ENMIENDA No. 1

LPN No. 04-2024 SEAPI-UNAH

**“Readecuación y Mejoramiento de Edificio de Odontología,  
UNAH-VS”**

N° PLANO:  
**A-04M**

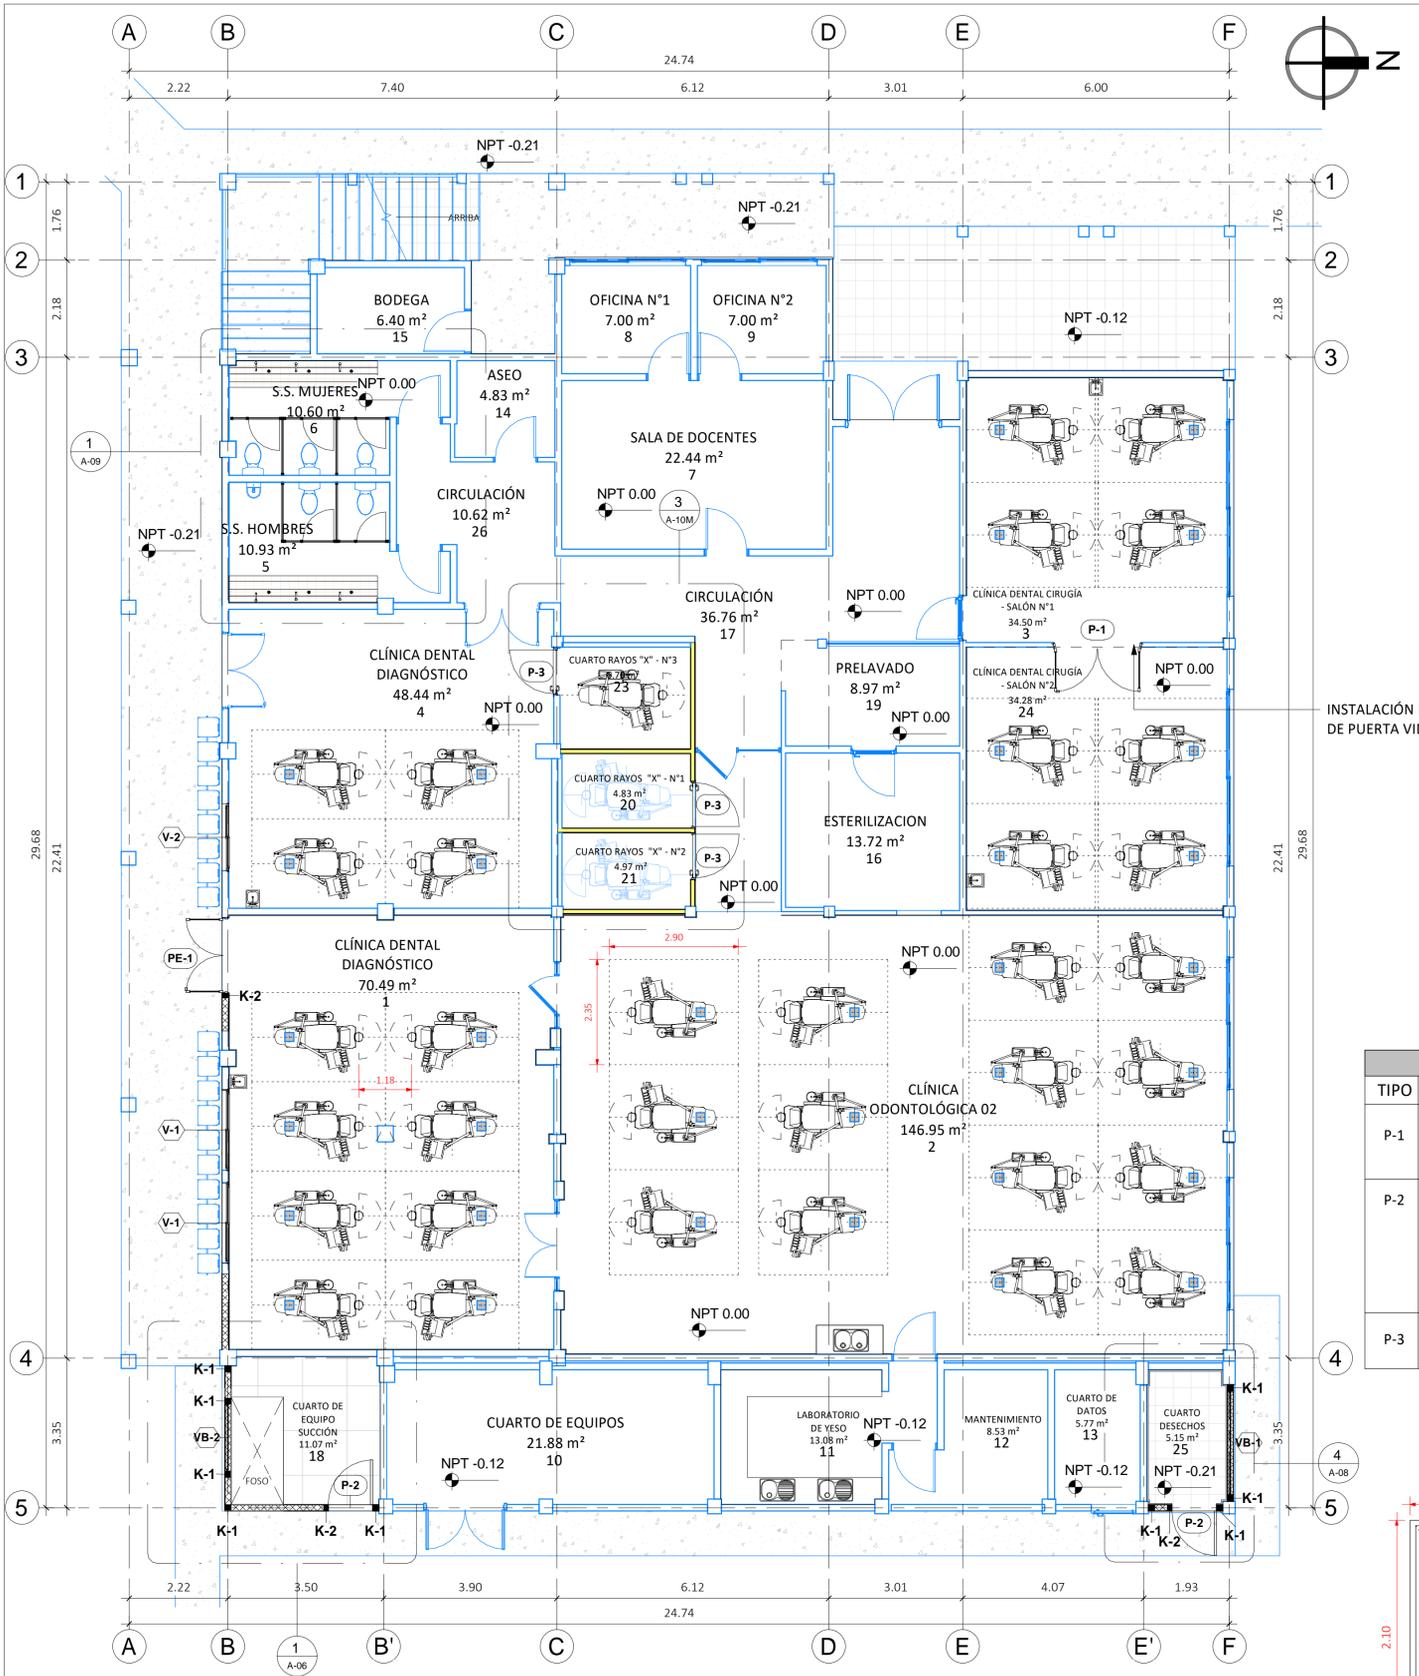
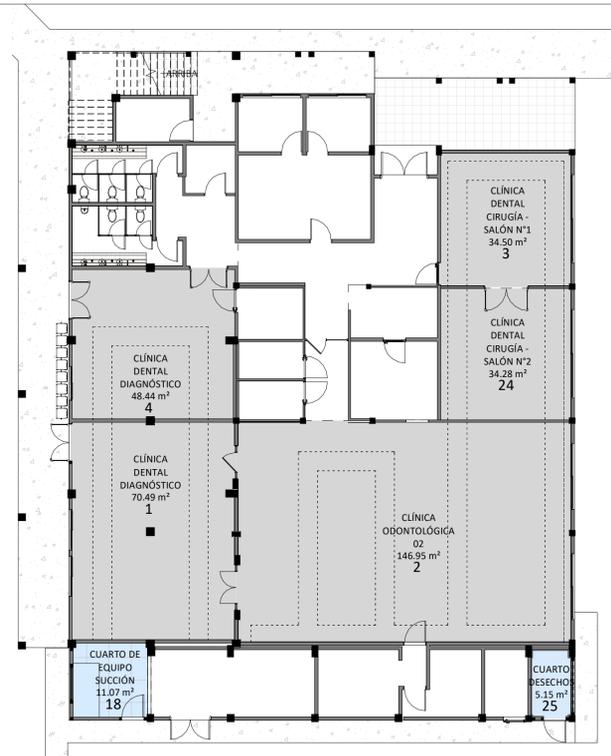
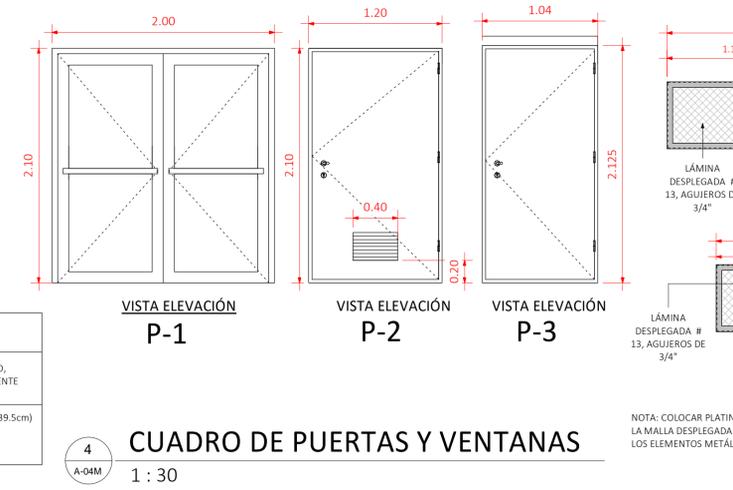
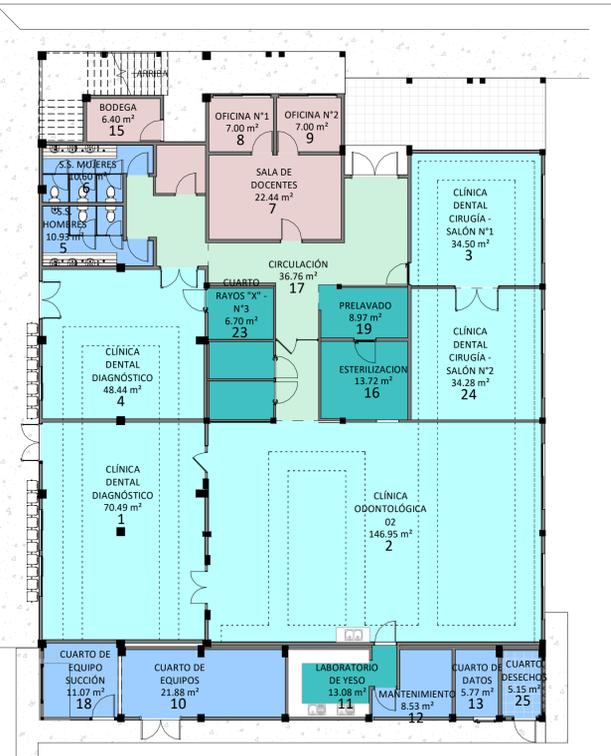
7. Se modifica el plano A-04 ahora denominado A-04M Plano de Planta Arquitectónica de Obra de Intervención y Zonificación de Espacios/Obras Reforma en formato PDF y DWG (Ver CD). Muestra el detalle de las ventanas de los Ítems 4.7 y 4.8

Nº PLANO:  
**A-10M**

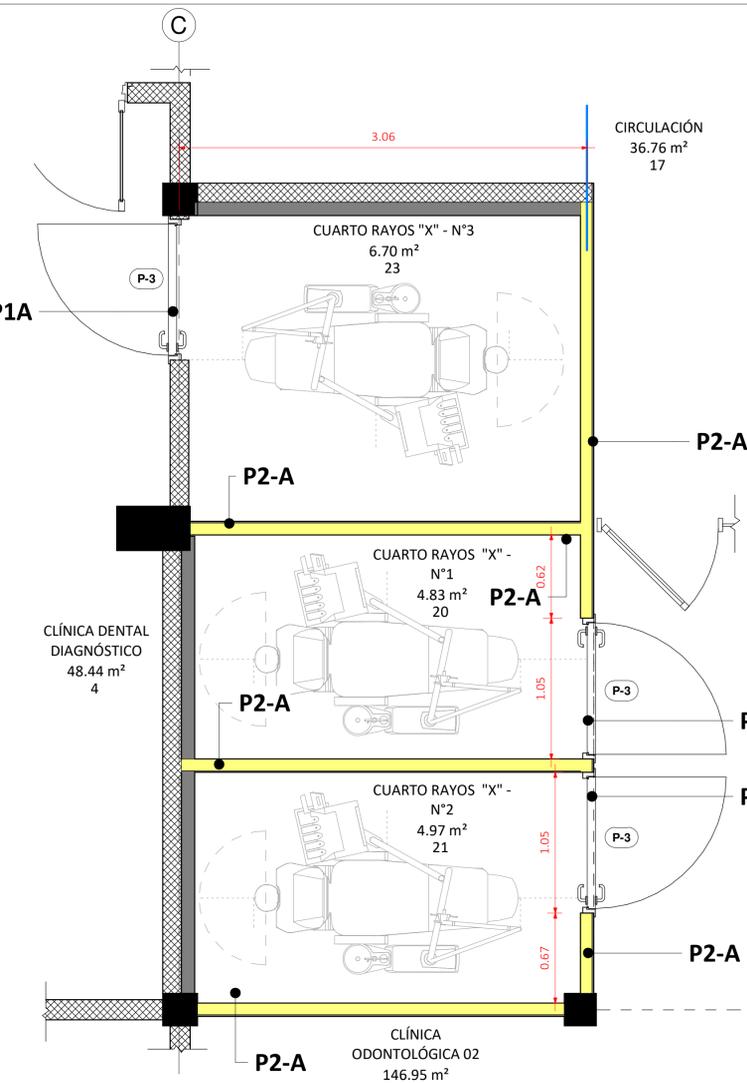
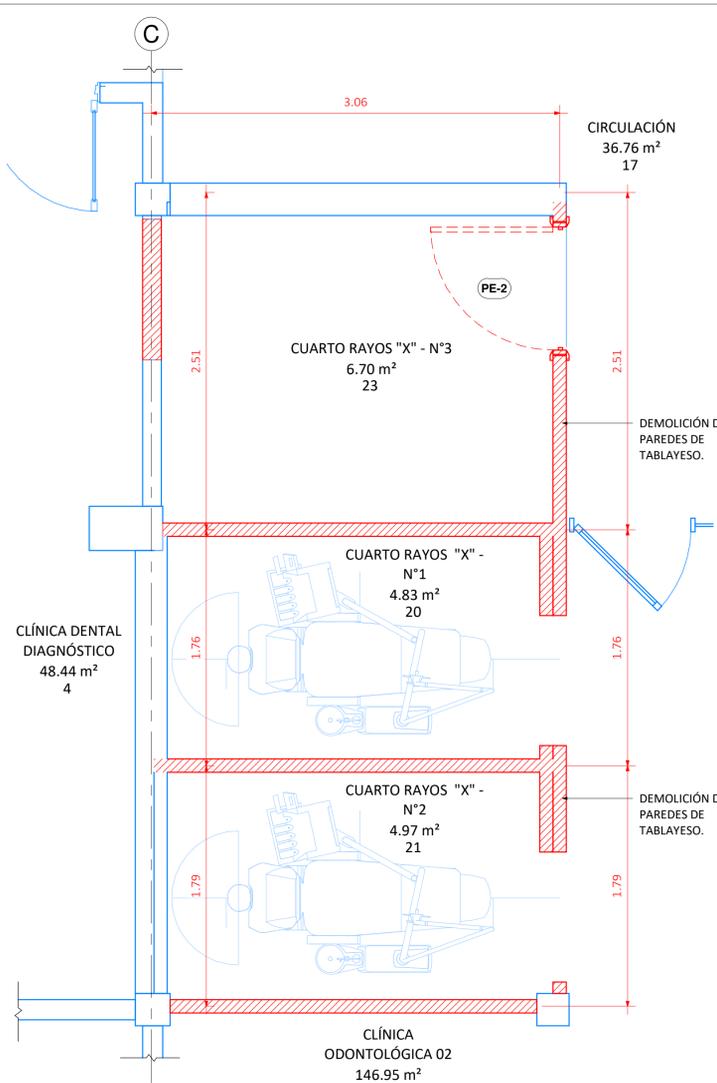
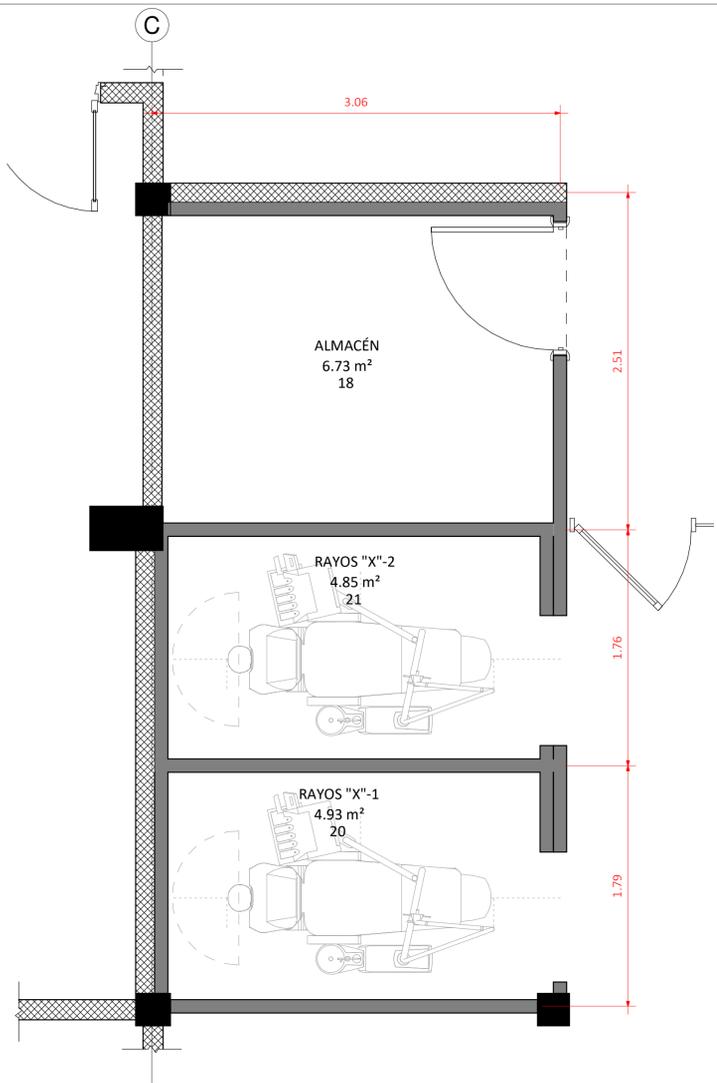
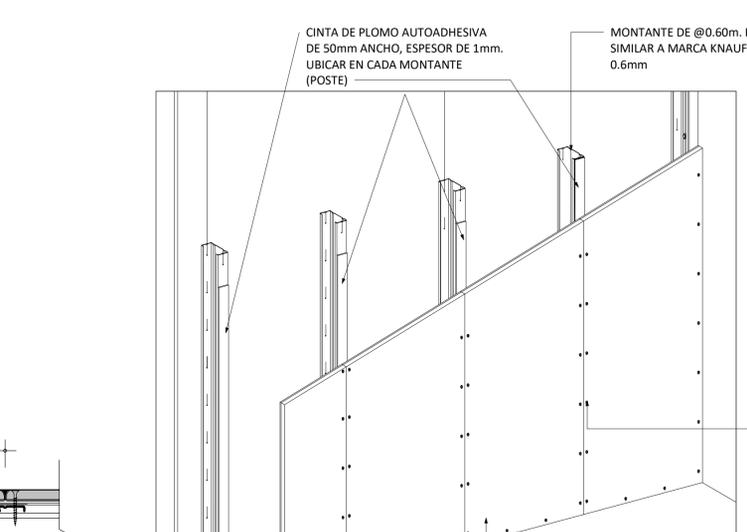
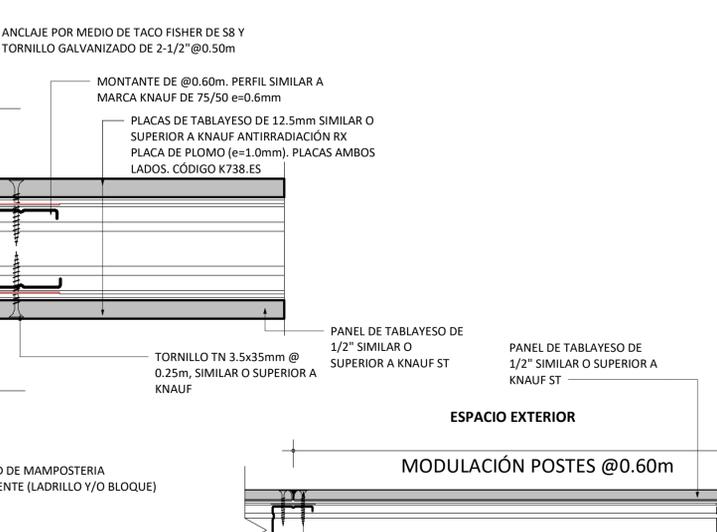
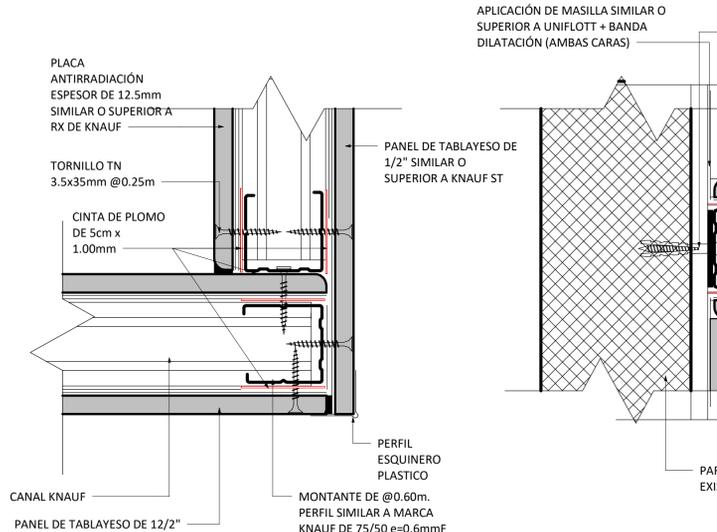
6. Se modifica el **plano A-10 ahora denominado A-10M Plano de Plantas y Detalles Constructivos, Intervención en Blindaje de Cuartos de Rayos X**, en vista que cambia el espesor del blindaje del vidrio, se adjunta plano en formato PDF y DWG. (Ver CD).
